Ny del til Oblig-roboten

Oblig-robot sett ovenfra:

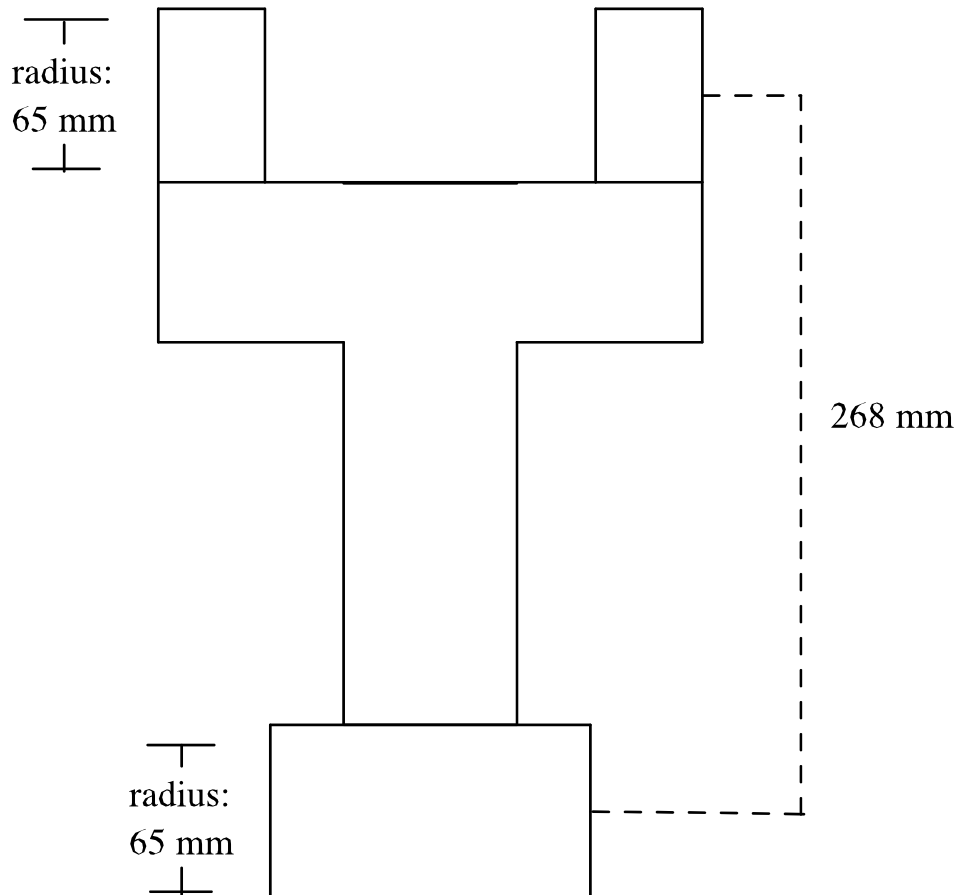
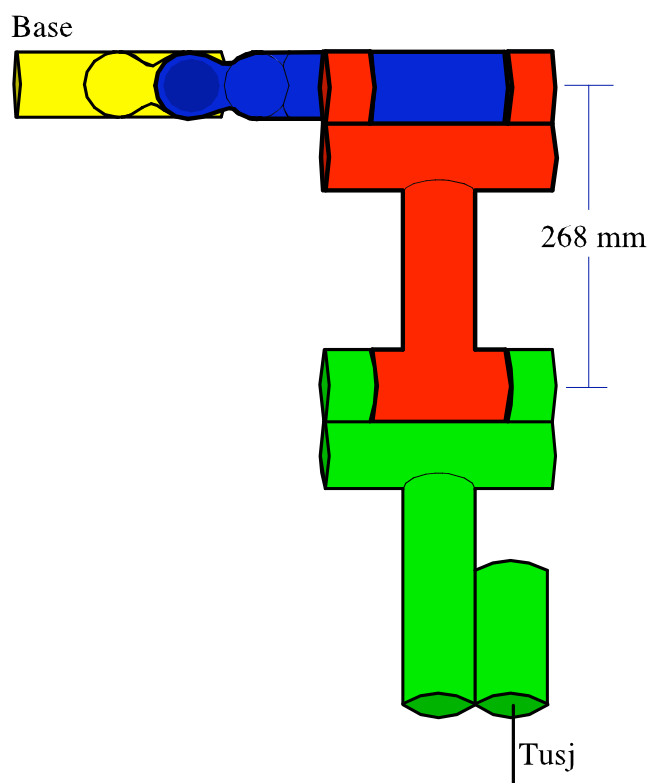
Gult og blått ledd er som før.

Det røde leddet er nytt.

Det grønne leddet er som før, men rotasjonsaksen er nå parallell med rotasjonsaksen i forrige ledd.
